DODATOK Č. 3
k
ZMLUVE O DIELO č. UKF/002/2007–ZML-2007-1/638-633:191006

Stavba: Nadstavba, dostavba a prestavba objektu Fakulty stredoeurópskych štúdií UKF Nitra, Dražovská 4, Nitra.

Zmenový list č.1A

Zmenový list č. 2

FAKULTA STREDOEURŔPSKOH ŠTŔDII
 UICF - NITKA
 PŔODRYS MIKROPILŔT
 M=1:50

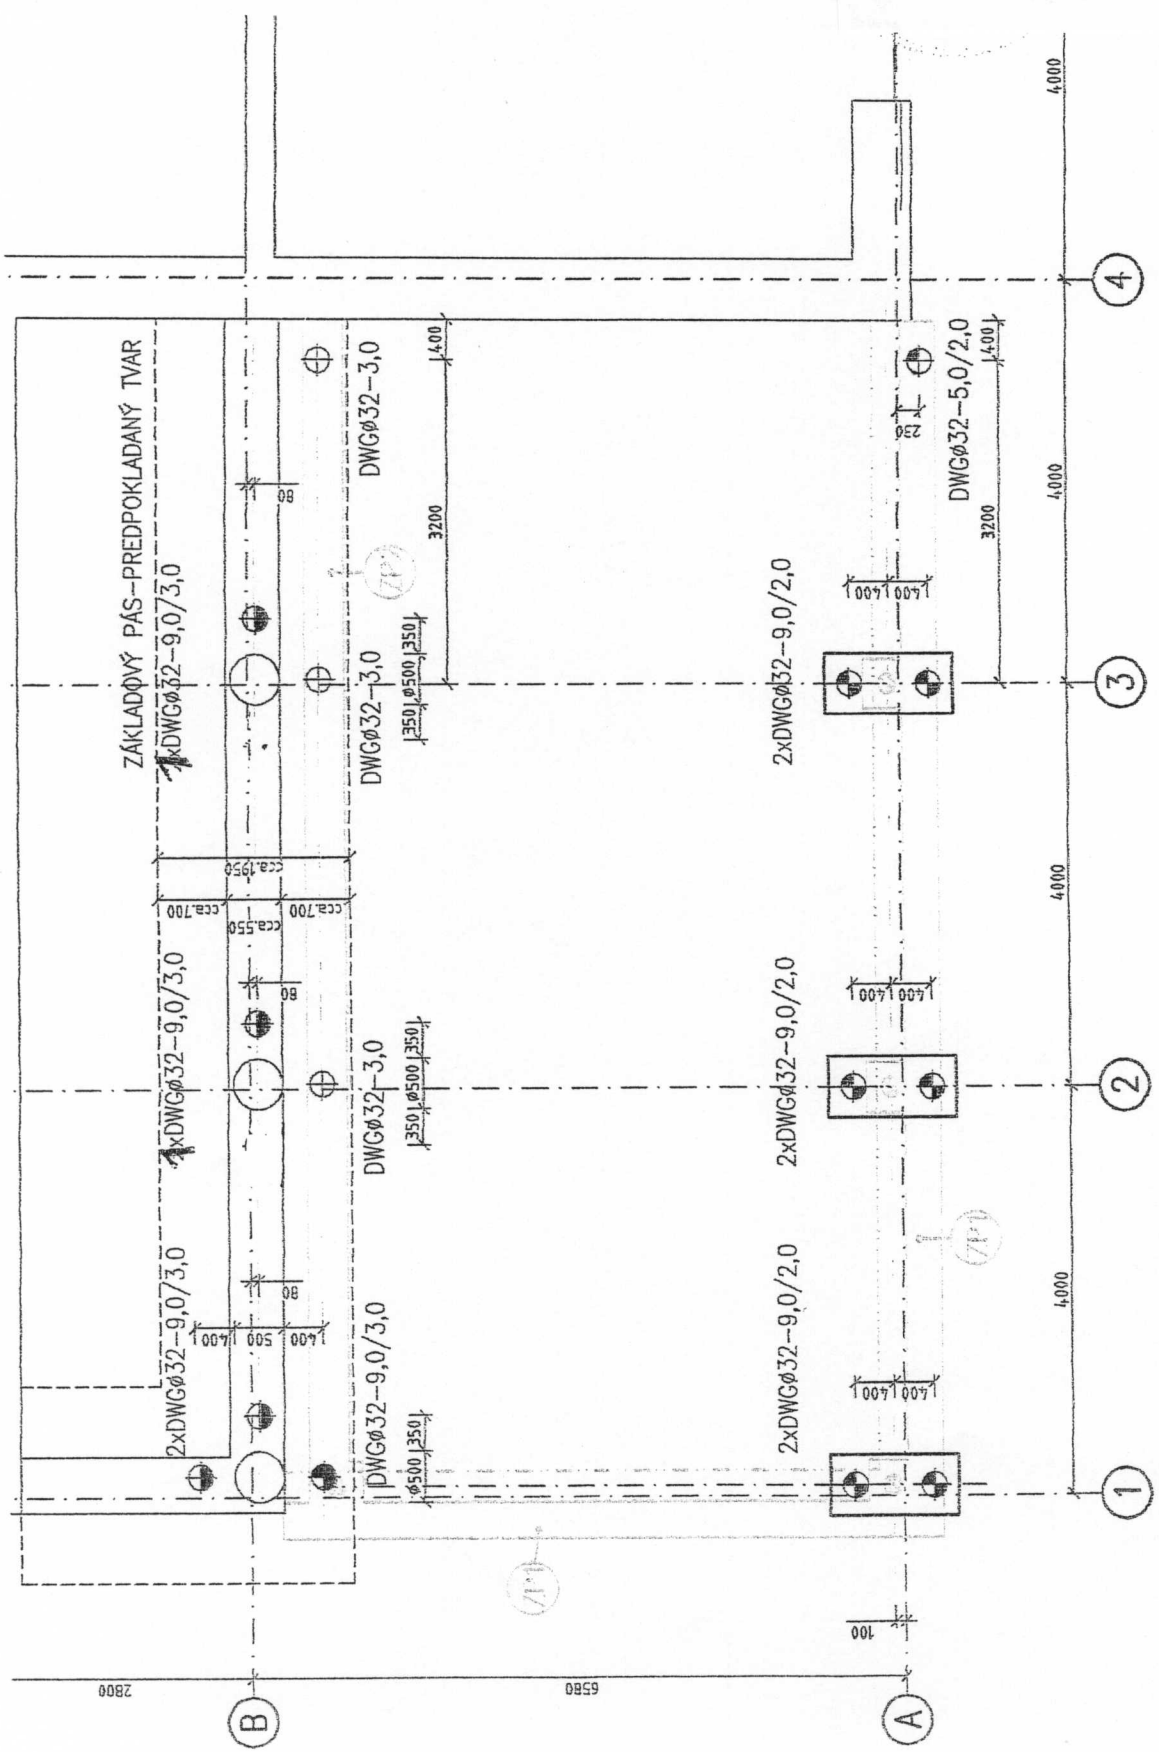
Pri vypracovaní projektu stavby nebola k dispozícii pôvodná projektová dokumentácia jestvujúceho objektu v profesii statika ani architektúra, iba zameranie skutkového stavu. Pri návrhu základov prístavby boli podľa obhliadky stavby predpokladané základové pásy do hĺbky 1-1.5m. Boli navrhnuté krátke veľkopriemerové pilóty /KVP/založené na únosné zeminy s tým, že pod jestvujúci základ sa podkope pri realizácii KVP pilóty. Pri realizácii stavby sa vyhotovila sonda a základový pás pod stĺpmi v module.B-1 až 3 prebieha až do hĺbky 2.5-3m, no nedostatočnej šírky. Realizovaním KVP sa nedal podchytiť jestvujúci základ. Nakoľko ide o malý rozsah základov, nebolo ekonomické robiť dva typy zakladania iný na obvode novostavby a iný pod jestvujúci pás z hľadiska dopravy strojov. Zvolil sa jeden spôsob a to na mikropilótach, kde sa pás prevrtal a centricky sa vyhotovilo zosilnenie pôvodného základu, ktorý je značne priťažnený. Zmenové listy 1A a 1B zohľadňujú spomínanú úpravu pri realizácii stavby.

PROJEKTANT STAVBU SÚHLASÍ S OPRÁVENŤM PŔODRYSOM
 MIKROPILŔT S TÝM I ŽE SA MIKROPILŔTY PŔI STŔPOCH B-2; B-3
 ZBEKA ZAJŔJ DO NAJBLIŽŠIE (100 - 150 MM) OD LŔCNE STŔPA.

ÚPRAVA NADPRAŽIA OKNA - CELKOM 29KS OKIEN

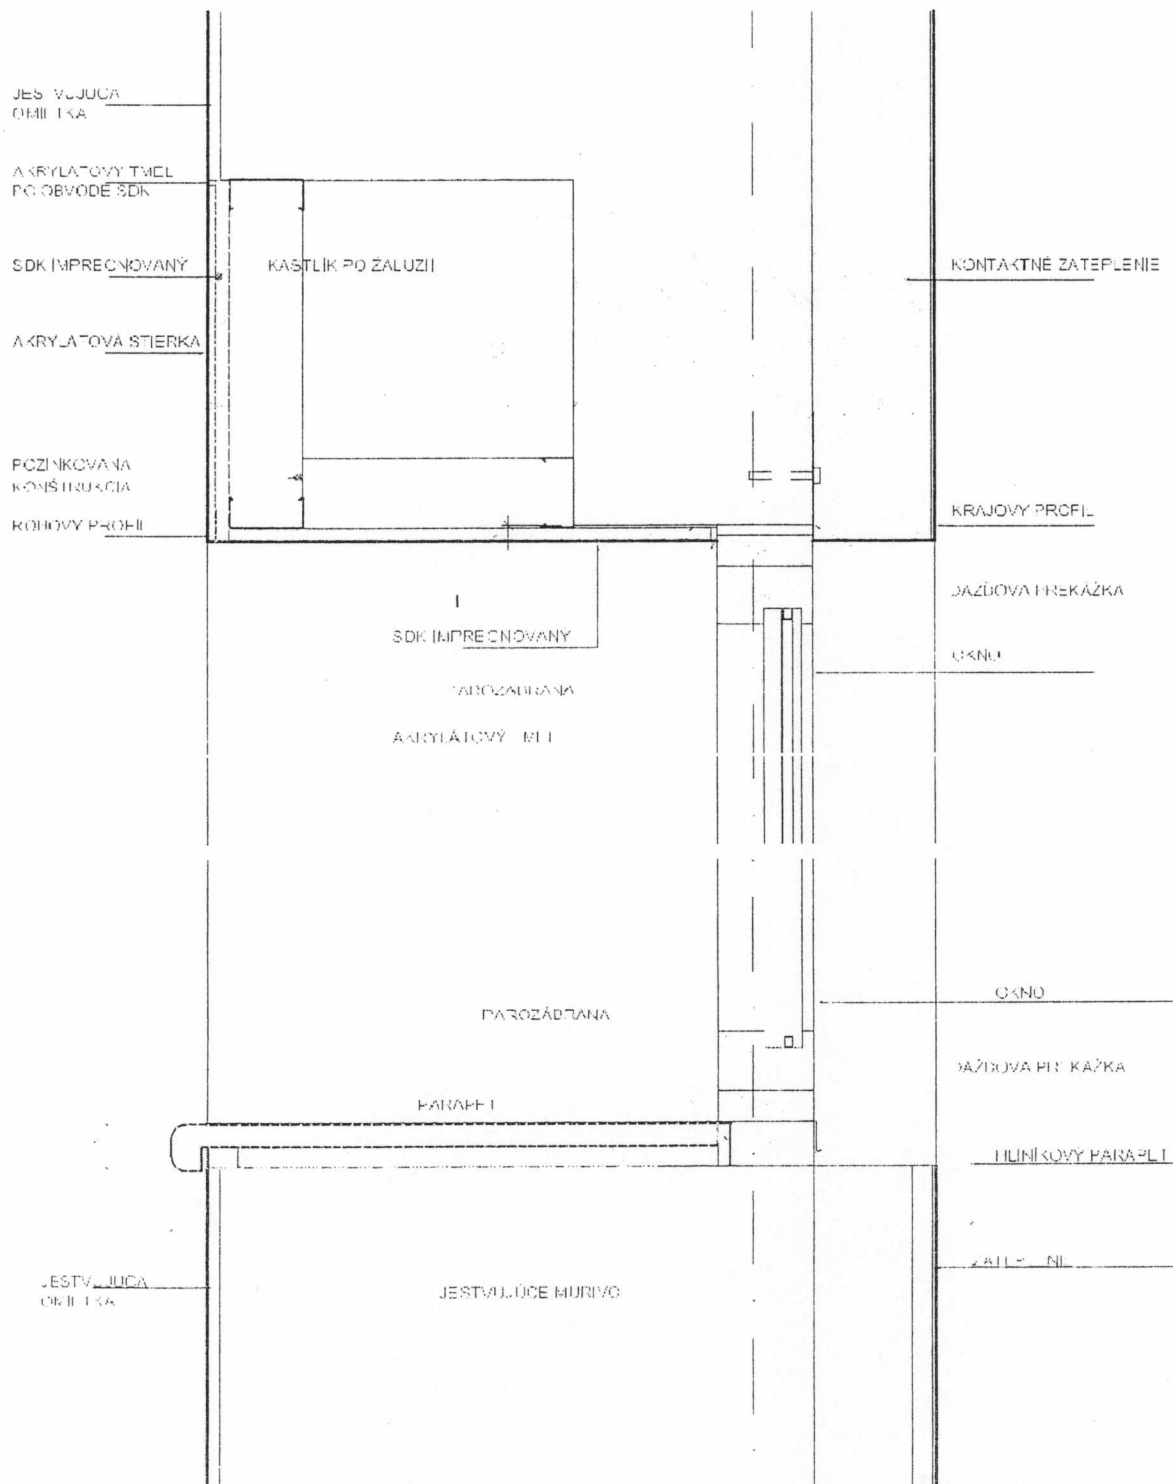
Popis zmeny:
Pôvodné riešenie: V projektovej dokumentácii a výkaze výmer nebolo uvažované s úpravou nadpražia a ostenia.
Zmena: Nutná stavebná úprava nadpražia a ostenia okenných otvorov.
 Zdôvodnenie zmeny: Po demontáži pôvodných drevených okien sa zistil výklenok v nadpraží a v ostení okenných otvorov v ktorom boli zabudované mechanizmy pre ovládanie pôvodných žaluzií.

ALUŽIÉVY PRÍPRAVOK ŽIBY SA RIEŠI LEN NOVÝMI OMIETKY. S TEN JE POTRIBNÉ DÔLEŽITEĽNE SPRACOVAŤ VÝŠŤ ÚZKOBEŤ KOL. ROZMEROVACIE VÁLTY A SPRACOVANIE SIEŤKY MIN. 150CM NA TVORBU OMIETKY A TAKTO PRIPRAVENÝ PODKLAD OPATRIŤ OMIETKOU

Pri búraní pôvodných okien sa zistilo, že v nadpraží okna je zalomené ostenie. Vzhľadom na osadenie nových okien sa pristúpilo k riešeniu zakrytia ozubu v ostení sádrokartónovým kastlíkom u všetkých okien so zalomeným nadpražím. Je to lacnejšie riešenie, ako búranie prekladu a zväčšenie rozmerov okien.
